PREVOST

**BULLETIN
DE
GARANTIE**

Bg02-12

| SUJET : NOUVEAU CAPUCHON POUR LE JOINT À ROTULE DU LEVIER COUDÉ ET DU BRAS DE RENVOI | |

FIGURE 1 : NOUVEAU CAPUCHON

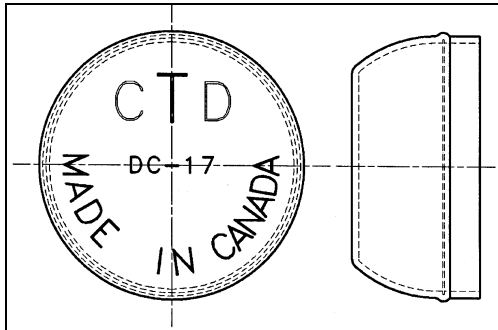
Pour les véhicules ci-dessus mentionnés équipés d'une suspension indépendante, il est nécessaire de remplacer le capuchon du joint à rotule du levier coudé et du bras de renvoi par un nouveau plus serré dans le but d'assurer l'étanchéité.

1. Nettoyer au besoin les anciens capuchons de protection.
2. Retirer les anciens capuchons et installer les nouveaux.
